府民公募型整備事業(府民提案型)

受付番号 110

施設名	園部川
提案区分	安心・安全整備
提案箇所	南丹市園部町仁江神崎 神崎橋上流左岸側
提案内容	堤防嵩上げ

現況写真

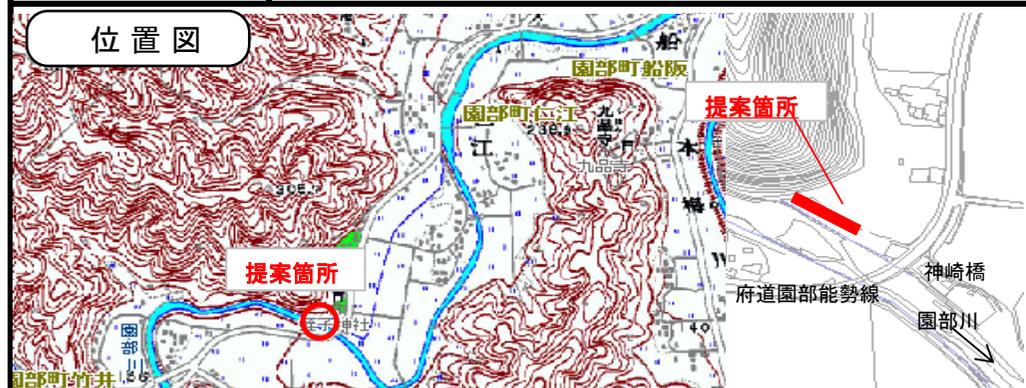
現在の状況	井堰から取水した余り水が園部川に戻るまでの護岸が低い状況。 なお、護岸背後の地山は高く、余水吐の部分にはゲート等も存在。
-------	---

実施しない (護岸の低い区間は背後地が地山で高いため。)

平面図

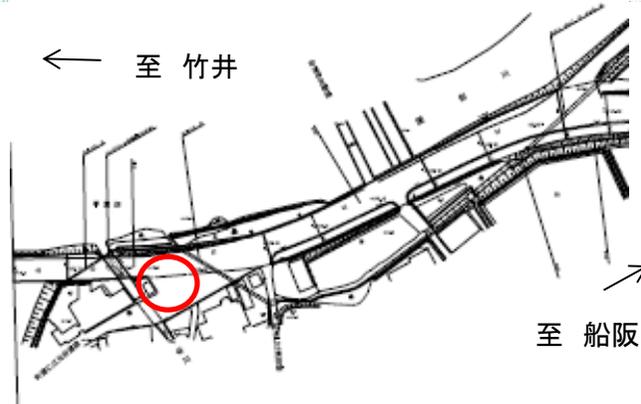
現在の状況	道路幅が広く車両がスピードを出しやすい状況である、側破線はきれいな状態である。
-------	---

実施しない（市道を管理する南丹市の対応であるため。）

現況写真

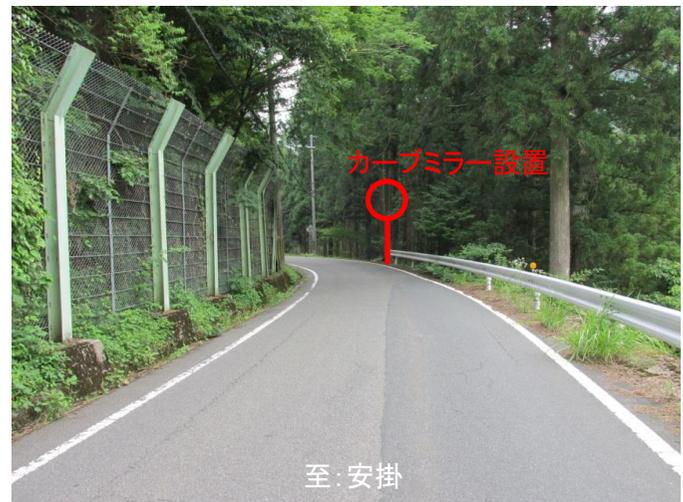
施設名	京都広河原美山線
提案区分	安心・安全整備
提案箇所	南丹市美山町江和～田歌区間約90m
提案内容	道路改幅及びカーブミラーの設置
現在の状況	センターラインの無い道路であり、幅員が狭く見通しの悪い箇所がある。車の離合の際に速度を落とす必要がある。

実施② (カーブミラーの設置のみ実施)

平面図

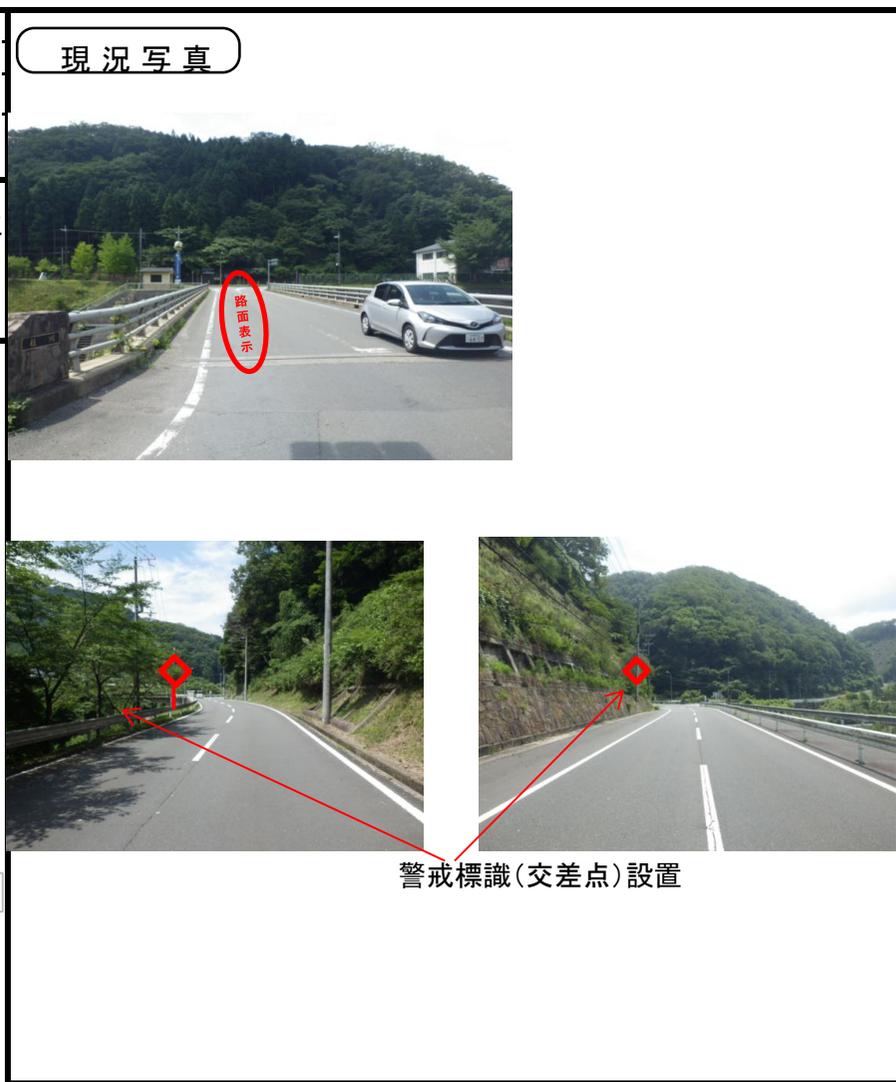
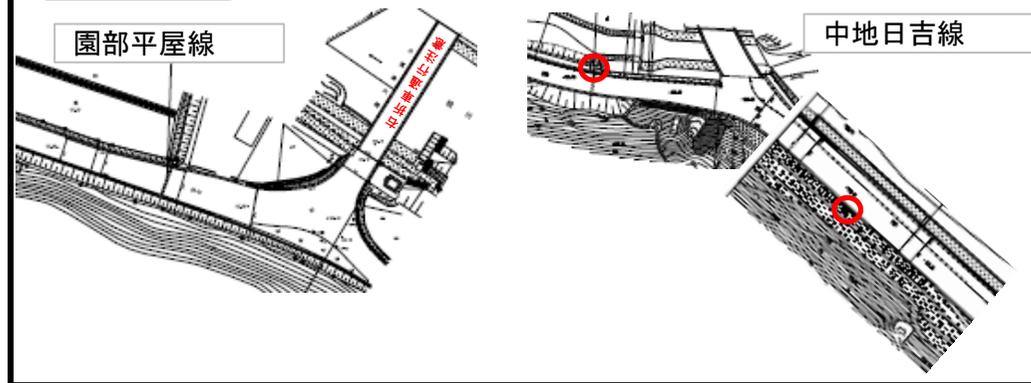
施設名	中地日吉線
提案区分	安心・安全整備
提案箇所	
提案内容	道路案内標識及び右折注意表示板の設置
現在の状況	園部平屋線を園部町方向へ走行する際に、右折待機している車輛の視認がしづらい。中地日吉線から日吉ダムへ向かう交差点に交差点標識がない。

実施① (路面標示、警戒標識の設置のみ実施)

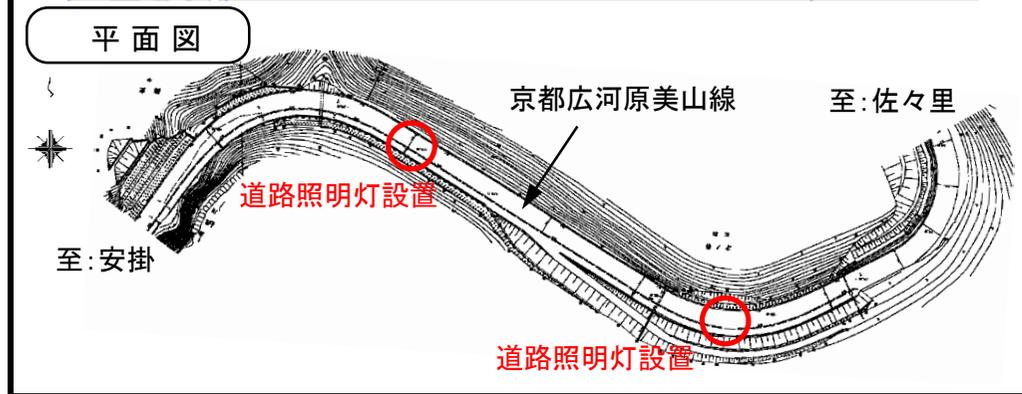
現在の状況	歩道が設置されている区間であるが、道路照明及び防犯灯といった照明機器は設置されていない。
-------	--

実施しない（道路照明の設置要件に満たないため。）

現況写真

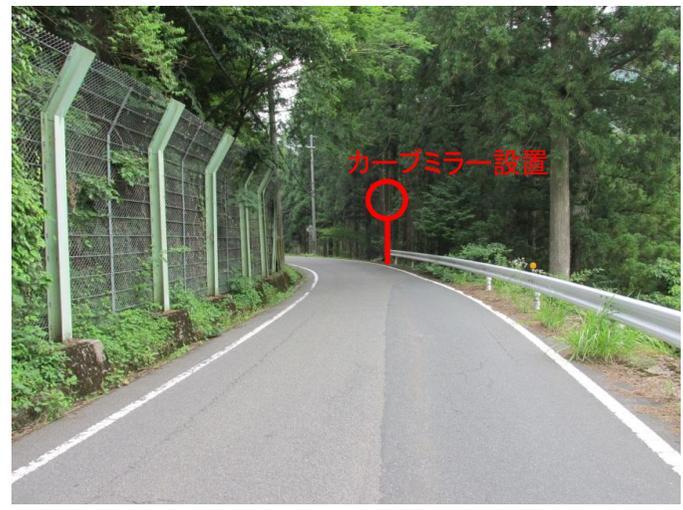
現在の状況	センターラインの無い道路であり、幅員が狭く見通しの悪い箇所がある。車の離合の際に速度を落とす必要がある。
-------	--

実施② (カーブミラーの設置のみ実施)
